NIEDERSCHRIFT

Sitzung des Bau- und Umweltausschusses

am **Montag, 16. März 2026, 17 Uhr**, Sitzungssaal des Rathauses

2. Bauwesen; Beratung und Beschlussfassung; Antrag auf Abweichung auf Fl.Nr. 3890/51, Fischerweg 2

Neuer Grundriss:

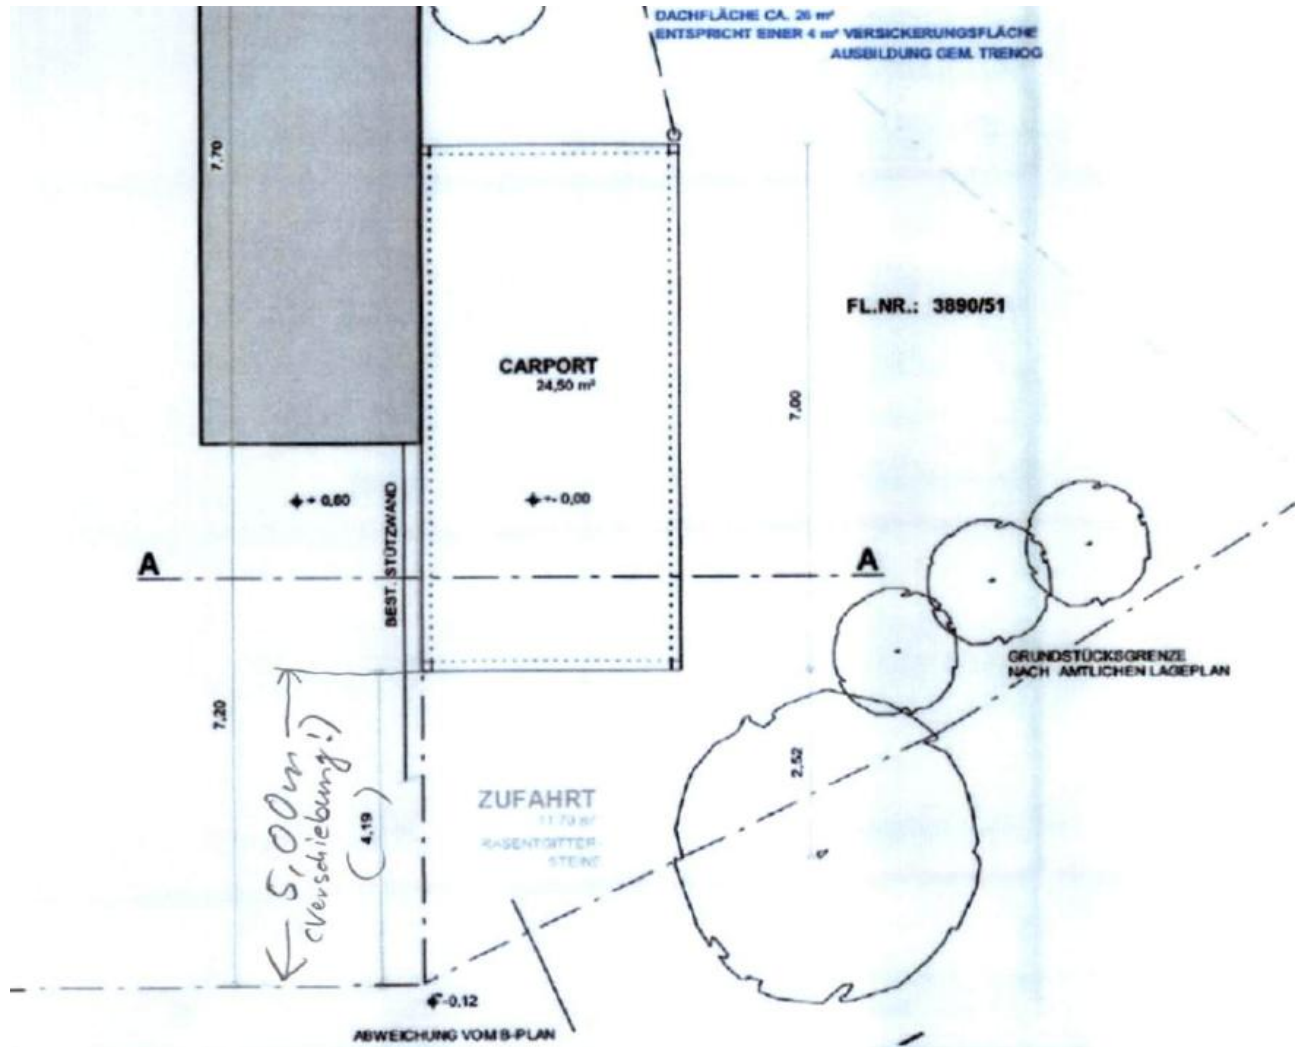
Der Bauherr hat die Planung angepasst. Aus Sicht der Verwaltung ist folgende Möglichkeit machbar. Nach Rücksprache mit dem Landratsamt wäre nach Freigabe durch den Bauausschuss diese Lösung genehmigungsfähig:

Das Carport wird so nach hinten verschoben, dass an der Grundstücksgrenze die geforderten 5 m Abstand zur Straße eingehalten werden. An der schmalsten Stelle sind es dann 3,33 m.

Das gemeindliche Einvernehmen wird nun erteilt:

Antrag auf Abweichung für die Errichtung eines Carports auf Fl.Nr. 3890/51, Fischerweg 2

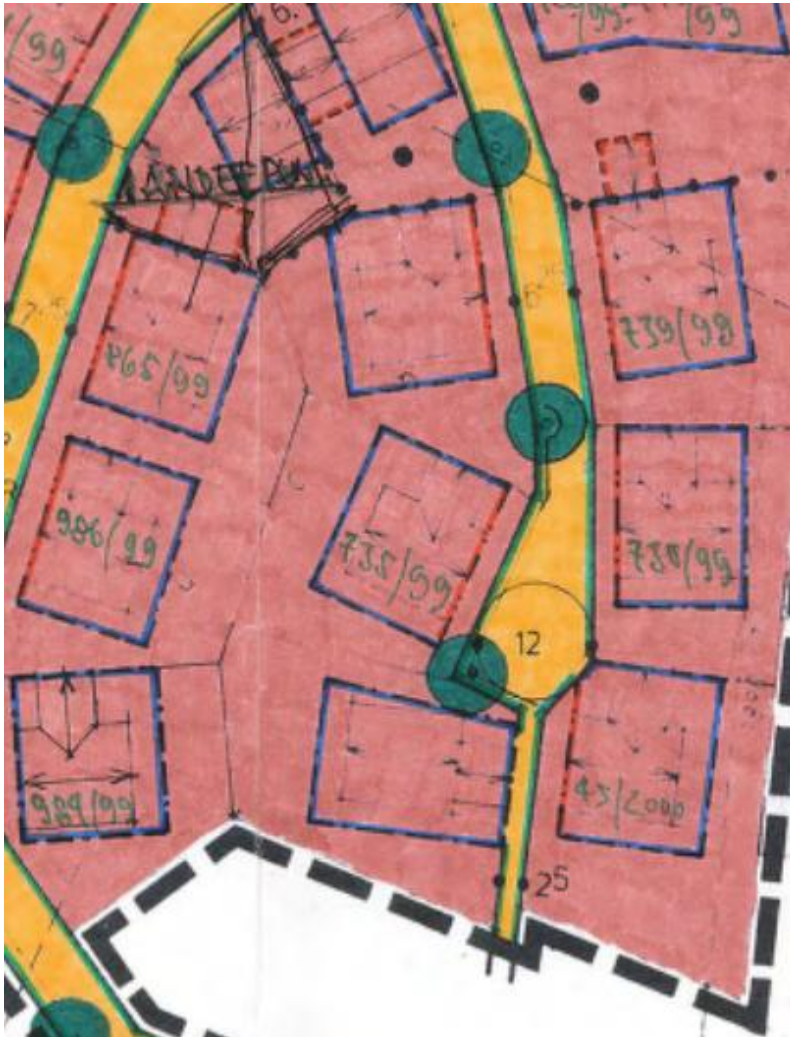
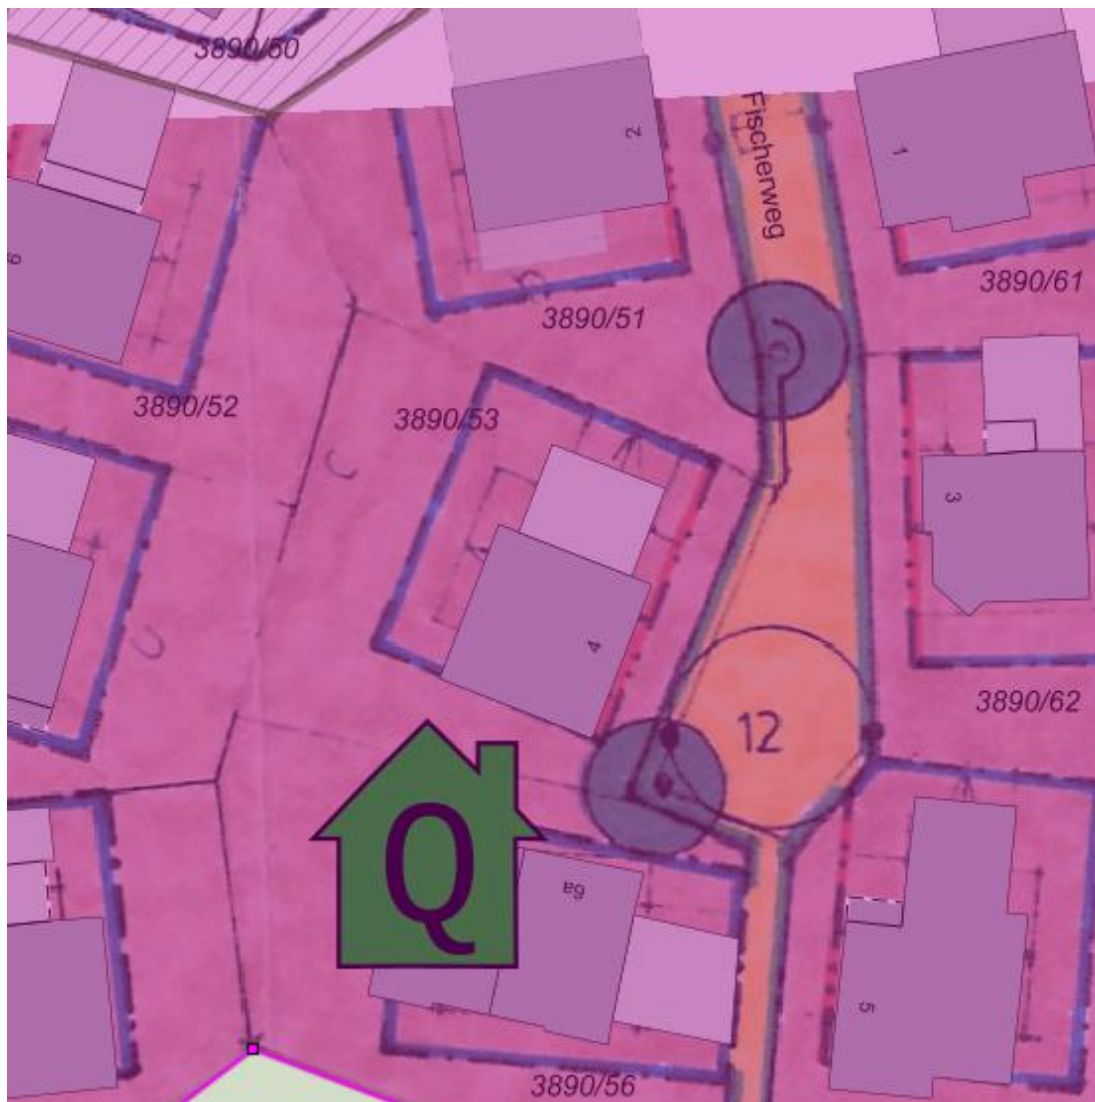
Das LRA müsste Befreiung erteilen von der GaStellV, in der ein Mindeststauraum von 3 m gefordert wird. Hier würde das LRA gleich die Ausnahme von der gemeindlichen Stellplatzverordnung mitteilen, die im § 6 einen Mindeststauraum von 5 m fordert.

Hier bestehen allerdings seitens der Verwaltung Bedenken hinsichtlich der geplanten Ausbildung des Stauraumes mit nur 2,52 m zur Fahrbahn.

Sowohl die GaStellV wie auch die gemeindliche Stellplatzverordnung widersprechen der Planung. Das Vorhaben könnte jedoch umgesetzt werden, wenn der Carport mit der erforderlichen Abstandsfläche innerhalb des Grundstückes errichtet wird. Somit wäre der Antrag mit dem Hinweis einer Umplanung zunächst abzulehnen.

Beschreibung, Planunterlagen:

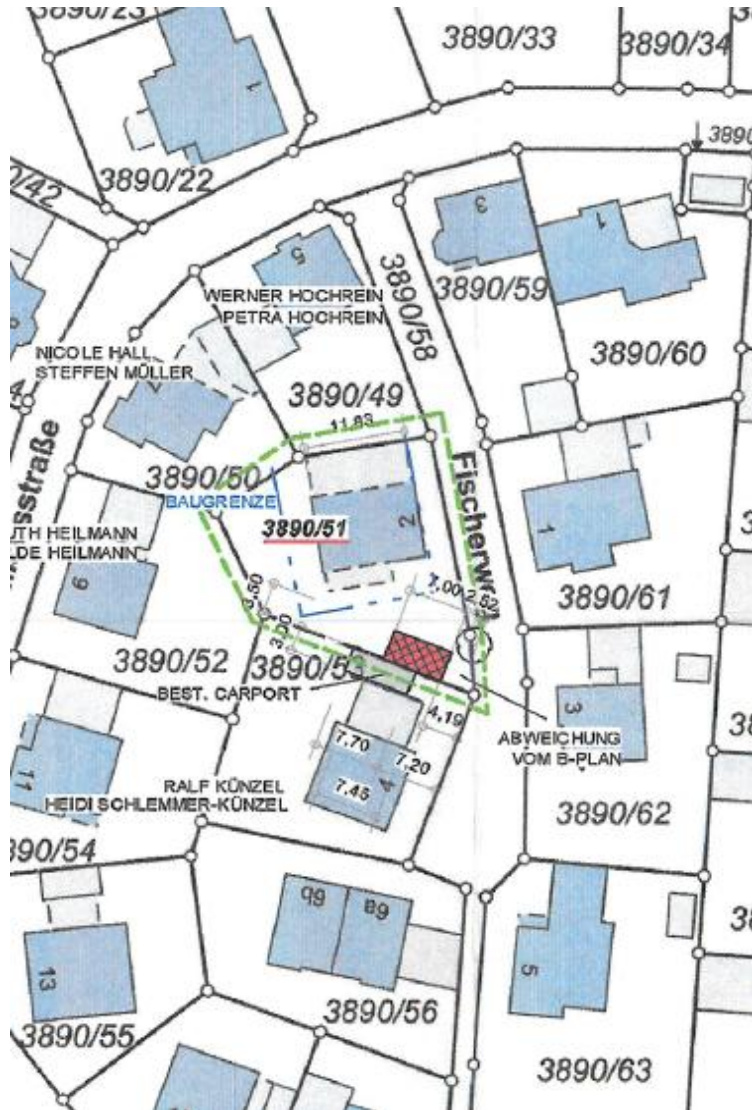
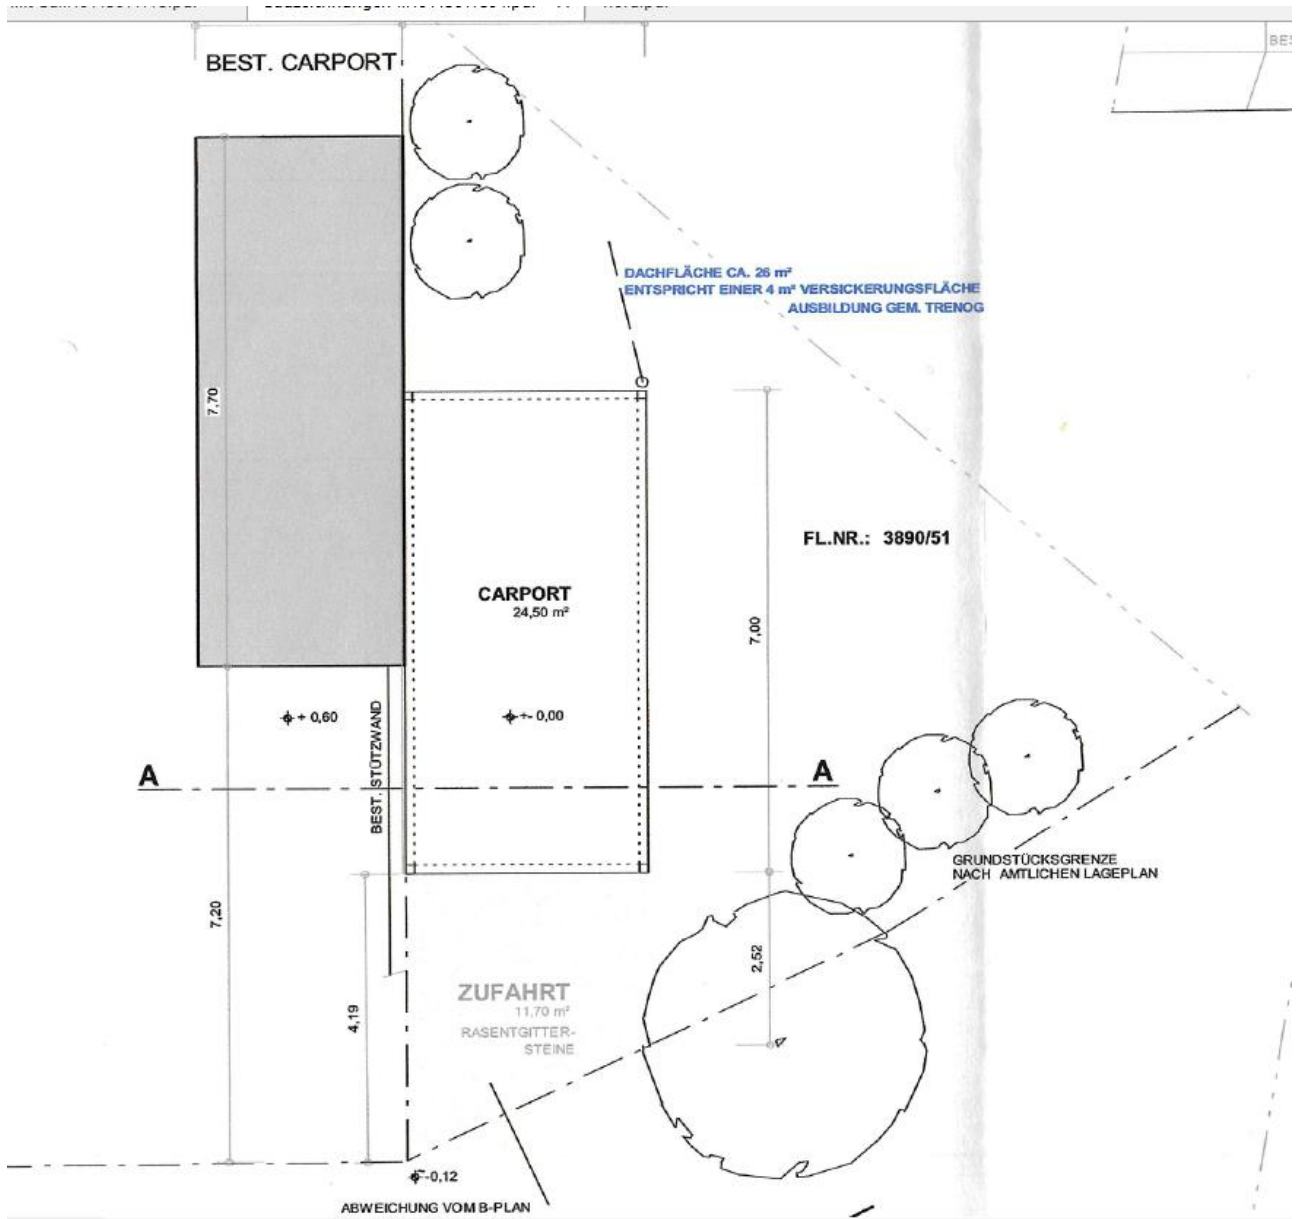
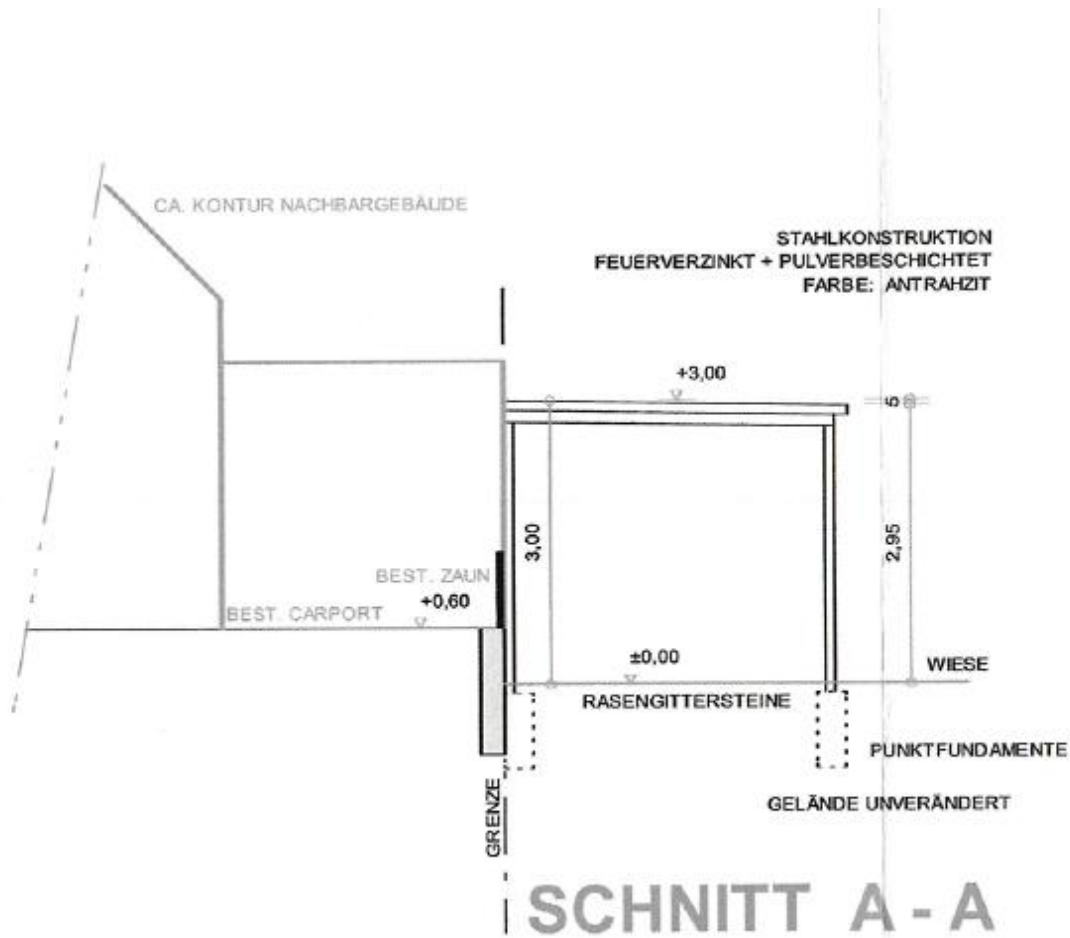
Es sind folgende Befreiungen notwendig:

1. Befreiung für die Überschreitung der Baugrenze
>>BV liegt völlig außerhalb der Baugrenze
2. Befreiung von Ziff. A3b Stauraum mind. 5 m
>>BV hat 3,33 m an der geringsten Stelle
3. Befreiung von der Ziff. A4a Satteldach wie Wohnhaus in derselben Neigung
>>BV hat ein Pultdach mit ca. 5° Dachneigung
4. Befreiung von Ziff. A4d Dacheindeckung naturrote Ziegel oder Betondachsteine
>>BV soll mit Trapezblech anthrazitfarben gedeckt werden.

Folgende Befreiungen werden erteilt:

1. Befreiung für die Überschreitung der Baugrenze

2. Befreiung von Ziff. A3b Stauraum mind. 5 m

3. Befreiung von der Ziff. A4a Satteldach wie Wohnhaus in derselben Neigung

4. Befreiung von Ziff. A4d Dacheindeckung naturrote Ziegel oder Betondachsteine

Bestand:

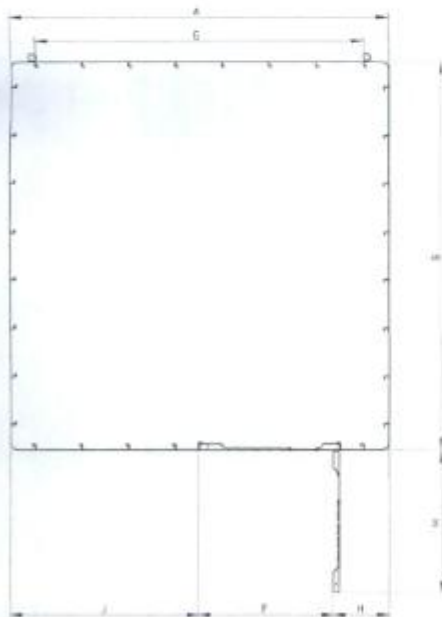
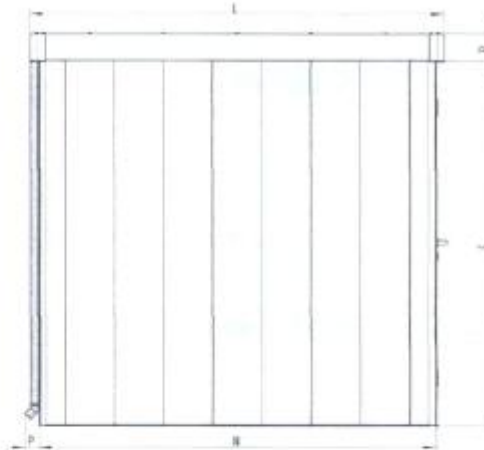
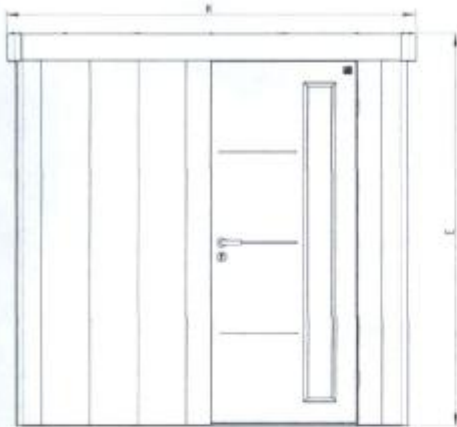
Folgende Befreiungen sind für das Bauvorhaben notwendig:

1. Befreiung für die Nichteinhaltung der Baugrenze
2. Befreiung von der Dachform (Pulldach statt Satteldach)
3. Befreiung von der Dachneigung (0° statt 42-45°)
4. Befreiung von der überbaubaren Fläche (BV teilweise außerhalb der Baugrenze)
5. Befreiung von der Dacheindeckung (hellanthrazites Blech statt rote Ziegeln)

Der vorgelegten Planung wird zugestimmt.

Für folgende Befreiungen wird das gemeindliche Einvernehmen erteilt:

1. Befreiung für die Nichteinhaltung der Baugrenze
2. Befreiung von der Dachform (Pulldach statt Satteldach)
3. Befreiung von der Dachneigung (4,5° statt 42-45°)
4. Befreiung von der überbaubaren Fläche (BV teilweise außerhalb der Baugrenze)
5. Befreiung von der Dacheindeckung (hellanthrazites Blech statt rote Ziegeln)
